平顶山大庄润达煤业有限公司  
入河排污口设置论证报告书  
(报批稿)

# 平顶山大庄润达煤业有限公司入河排污口设置论证

## 报告书技术评审专家意见修改说明

# 平顶山大庄润达煤业有限公司入河排污口 设置论证报告书评审意见

平顶山市水功能一级区划图

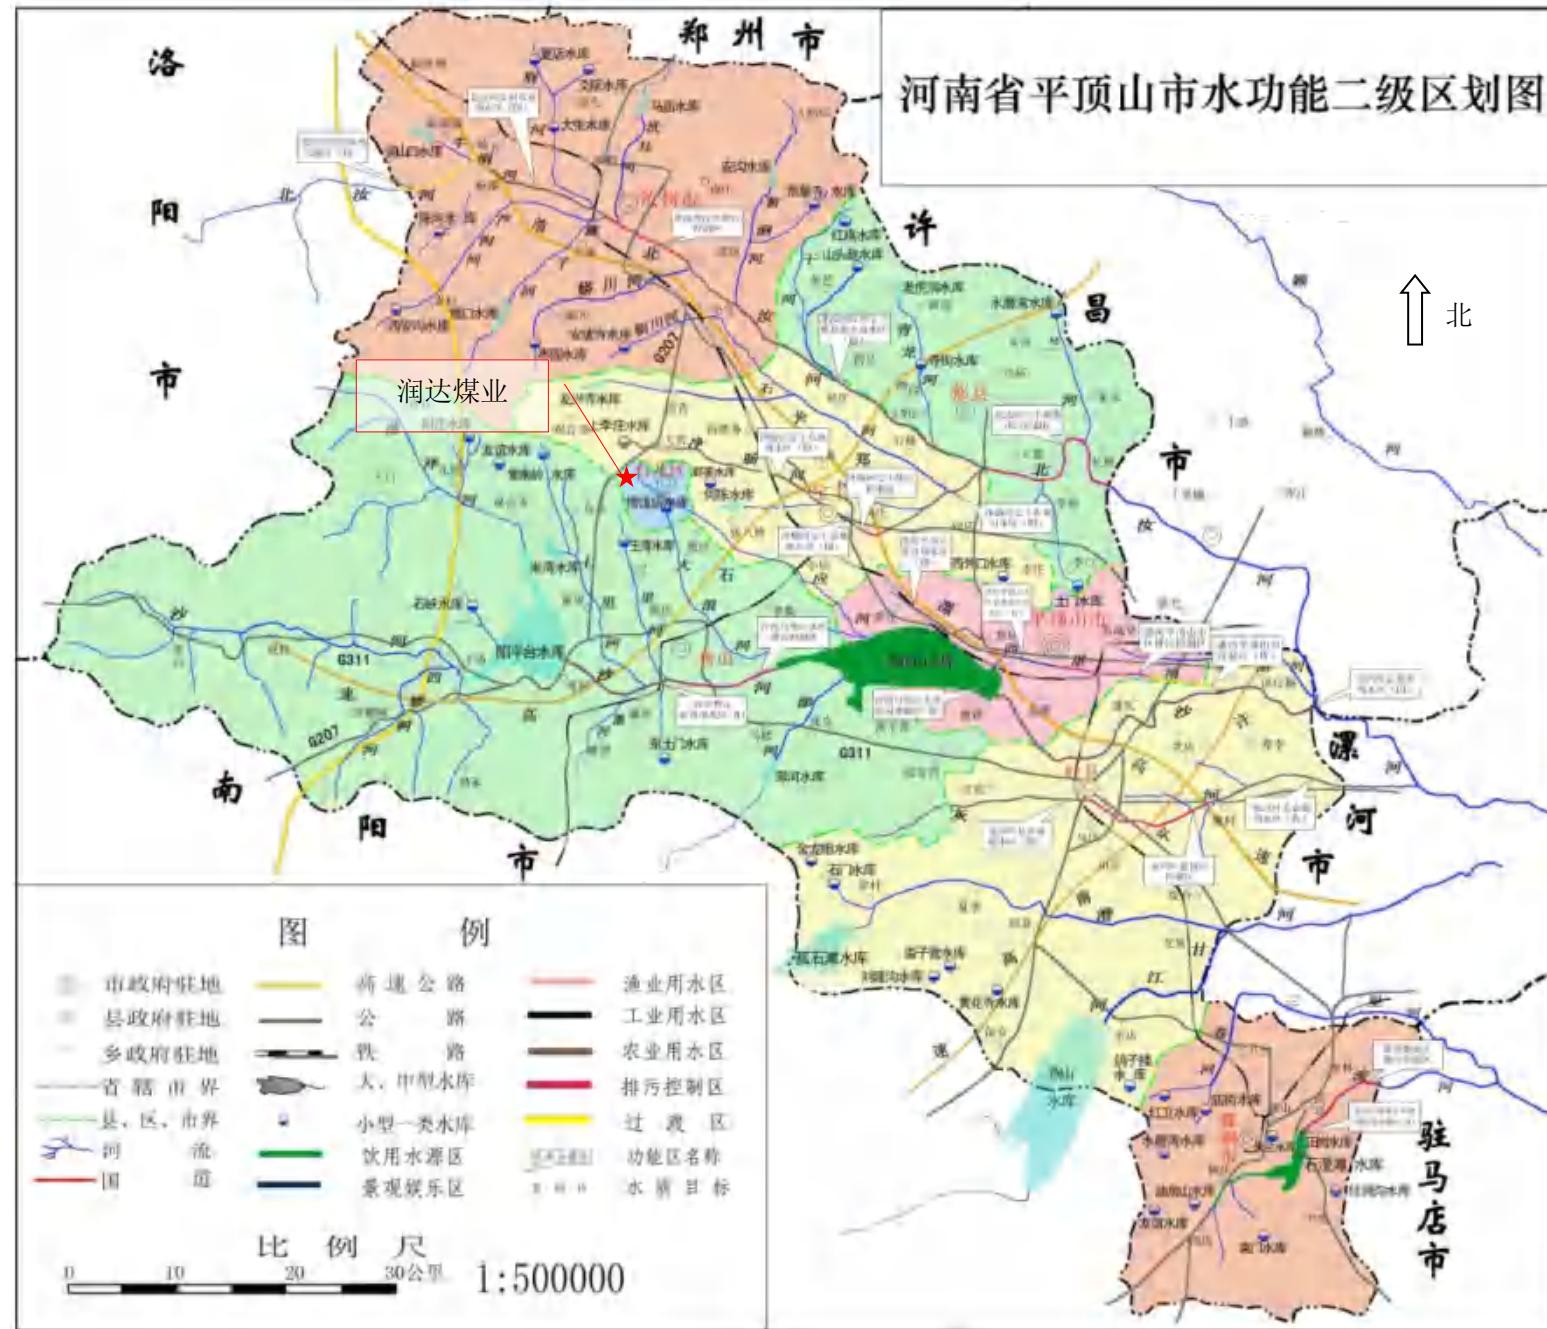
4. 完善法律法规相符性分析，完善检测报告等附图附件。

见报告书 P105~107，见附图三、附图四，见附件 7。
